改善箇所説明図

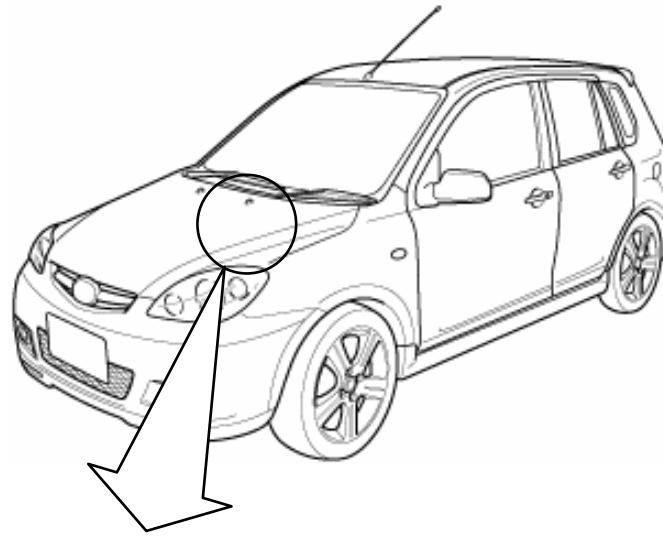
基準不適合発生箇所

エンジン制御コンピュータのアイドリング回転数制御プログラムが不適切なため、高外気温下でエアコンを作動させ、一定車速で高速走行を継続した場合、アクセルペダルを戻してもエンジン回転が下がりにくくなることもある。そのため、ブレーキ倍力装置に供給される負圧が不足し、最悪の場合、ブレーキ操作を繰り返し行くと、制動力が低下するおそれがある。

改善の内容

全車両、エンジン制御コンピュータのプログラムを書き替える。

識別：左リヤ・ドア・ロア・ヒンジ取付けボルト（下側）の頭に黄色ペイントを塗布する。
